**Impianto per la produzione di energia elettrica e termica mediante combustione di rifiuti speciali non pericolosi in Comune di Cavaglià (BI)
PAUR art. 27 bis**

**Risposte alle osservazioni e alle richieste di chiarimento pervenute
dalla Provincia di Biella**

Marzo 2024

Figura 3 – Localizzazione aziende interessate al conferimento di rifiuti all’Impianto in progetto

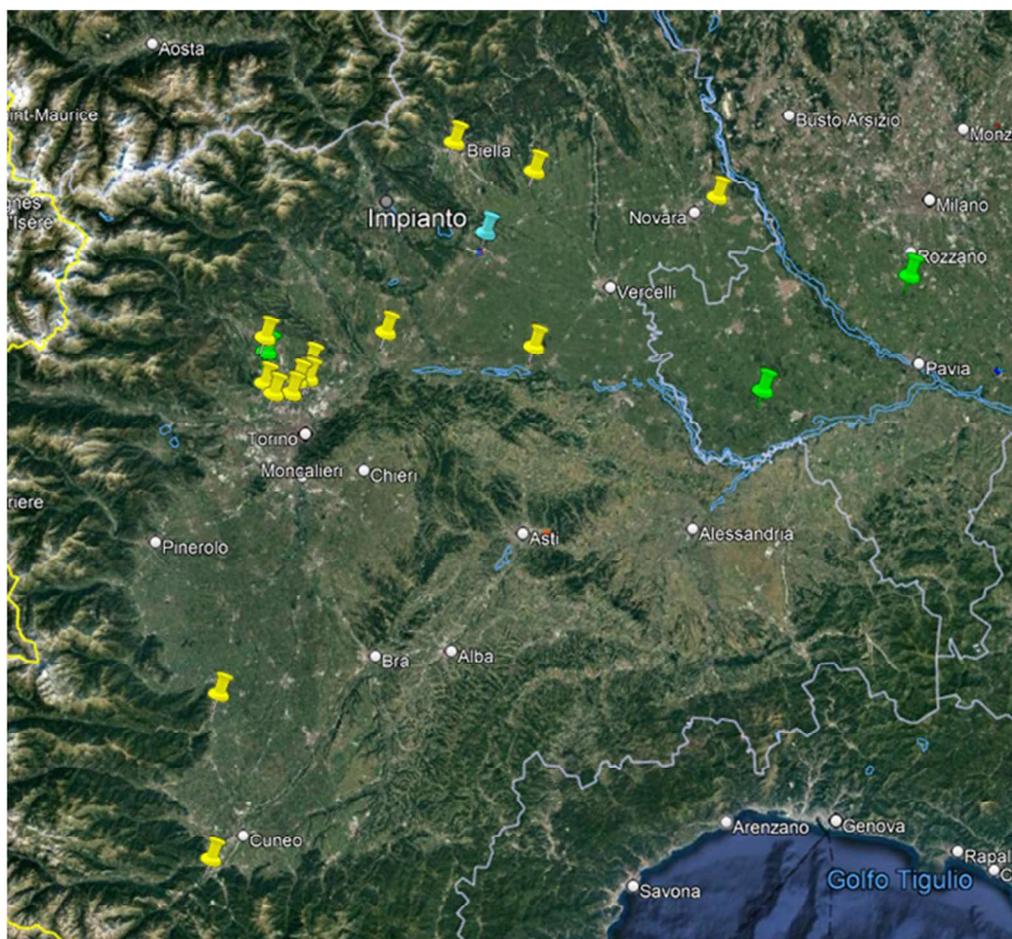
QUESTIONE n. 5 - La "A2A Ambiente" S.p.A. deve chiarire cosa intende quando asserisce di aver ricevuto manifestazioni d'interesse da parte di diverse attività presenti sul territorio regionale (cfr. Relazione Inchiesta Pubblica pag. 15) (Richiesta dell'Inchiesta Pubblica)

Si riporta di seguito un'immagine che indica la posizione delle aziende che hanno manifestato il loro interesse a conferire i rifiuti all'impianto proposto (indicati con segnaposto giallo), e degli impianti di smaltimento dei rifiuti potenzialmente utilizzabili (indicati con segnaposto verde).

Figura 2 - Rifiuti speciali non pericolosi* prodotti per provincia (migliaia t/a) – anni 2015-2020

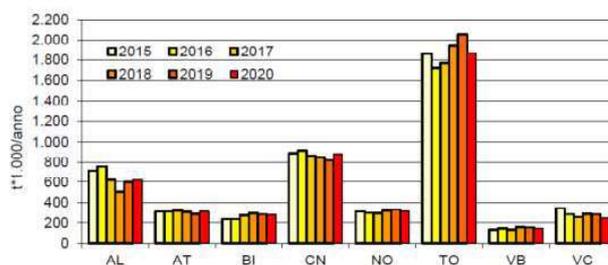
- III. **A 14 Distribuzione dell'impiantistica sul territorio - La presenza di impianti di smaltimento dovrebbe essere distribuita sul territorio in modo da assicurare una garanzia dei carichi di smaltimento. Criterio penalizzante.** L'indicazione fornita dal proponente non è condivisibile, in quanto il criterio ha l'obiettivo di valutare la distribuzione degli impianti di smaltimento sul territorio, in modo da assicurare una garanzia dei carichi di smaltimento. Il proponente non risponde a questa richiesta, ma valuta l'impianto soltanto in considerazione delle caratteristiche dell'area industriale in cui andrebbe inserito. L'O.T.+C.T. ritiene che sia invece necessario, da parte del proponente, operare una valutazione sulla distribuzione degli impianti di trattamento/smaltimento sul territorio regionale, anche in rapporto alle aree di produzione dei rifiuti speciali non pericolosi. Il P.R.R.S. e gli aggiornamenti riportati nel Report rifiuti speciali 2022 dell'A.R.P.A. Piemonte (dati relativi all'anno 2020 - Figura 2 riportata di seguito) indicano che in Regione Piemonte la produzione di rifiuti speciali non pericolosi è dislocata in aree che non sono in prossimità del sito di Cavaglià, come indicato nel grafico sottoriportato:
